ПАСПОРТ ДОСТУПНОСТИ объекта социальной инфраструктуры (ОСИ)

Муниципальное казенное дошкольное образовательное учреждение
детский сад № 14 «Колокольчик» с. Просянка

АКТ ОБСЛЕДОВАНИЯ
объекта социальной инфраструктуры
К ПАСПОРТУ ДОСТУПНОСТИ ОСИ
 № _____

Фото № 4

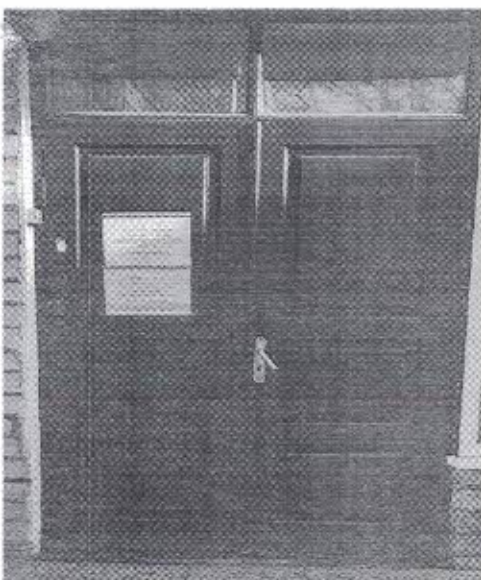
№ п/п	Наименование функционально-планировочного элемента	Наличие элемента		Выявленные нарушения и замечания		Работы по адаптации объектов	
		есть/нет	№ фото	Содержание	Значимо для инвалида (категория)	Содержание	Виды работ
2.1	Лестница (наружная)	есть	 Фото №3	Одиночные ступени недопустимы	К, О, С	Обеспечить нормативный уклон для нивелирования одиночной ступени	Текущий ремонт
2.2	Пандус (наружный)	нет		Отсутствует пандус	О, С, К	Продублировать внешнего пандусом	Капитальный ремонт
2.3	Входная площадка (перед дверью)	есть	 Фото № 4	Отсутствует тактильная информация об учреждении	Г	Изготовление и установка табличек на языке Брайля и написанных выпуклым шрифтом	Текущий ремонт
2.4	Дверь (входная)	есть	 Фото № 5	Отсутствует световой и звуковой маяк	С, Г	Установка светового и звукового маяка	Текущий ремонт
2.5	Тамбур	нет		нет			
	ОБЩИЕ требования к зоне

Фото № 7

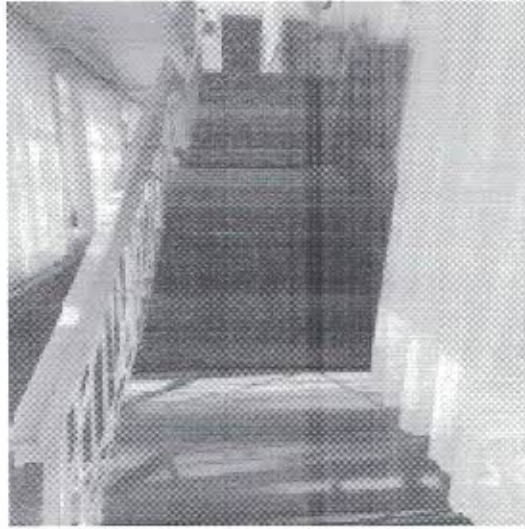
№ п/п	Наименование функционального-планировочного элемента	Наличие элемента		Выявленные нарушения и замечания		Работы по адаптации объектов	
		есть/нет	№ фото	Содержание	Значим о для инвали да (категория)	Содержание	Виды работ
3.1	Коридор (вестибюль, зона ожидания, галерея, балкон)	есть	 Фото №6  Фото №7	Недостаточная ширина пути движения в чистоте (в т.ч. узкий коридор, проход, проезд, дверной проём)	К, О, С	Расширить дверные проемы до уровня не менее 0,9 м.	Текущий ремонт
3.2	Лестница (внутри здания)	есть	 Фото №8	Отсутствует контрастная маркировка крайних ступеней	К, О, С	Обеспечить контрастную маркировку крайних ступеней лестничных маршей	Капитальный ремонт
3.3	Пандус (внутри здания)	нет					
3.4	Лифт пассажирский (или подъемник)	нет

Фото № 10

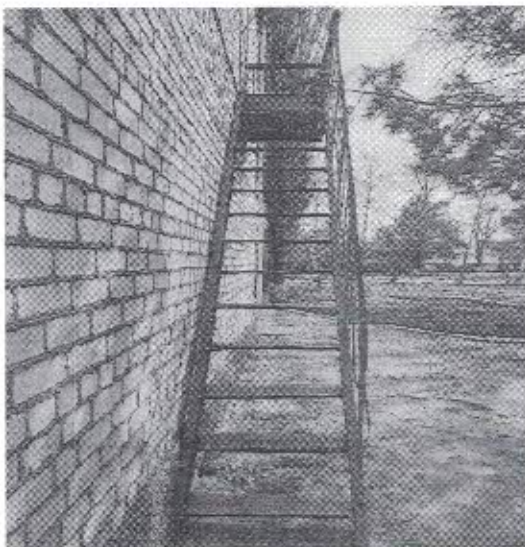
3.5	Дверь	есть	 <p>Фото №9</p>	Двери внутри здания имеют ширину менее 0,9 метров и пороги превышающие размеры 0,014 м.		Рабочее полотно двухстворчатых дверей должно быть не менее 0,9 м. Обустроить пороги в проёмах дверей доступных для инвалидов, не выше 0,014 м.	
3.6	Пути эвакуации (в т.ч. зоны безопасности)	есть	 <p>Фото №10</p>  <p>Фото №11</p>	Неорганизованность путей эвакуации и информации для инвалидов о чрезвычайных ситуациях и оповещения в экстренных случаях	К, О, С	<p>Организовать пути эвакуации и безопасные зоны (при необходимости).</p> <p>Разместить информацию о расположении путей эвакуации, организовать предупреждение об опасности и о чрезвычайных ситуациях с учётом особенностей восприятия различных категорий инвалидов</p>	Текущий ремонт
	ОБЩИЕ требования к зоне
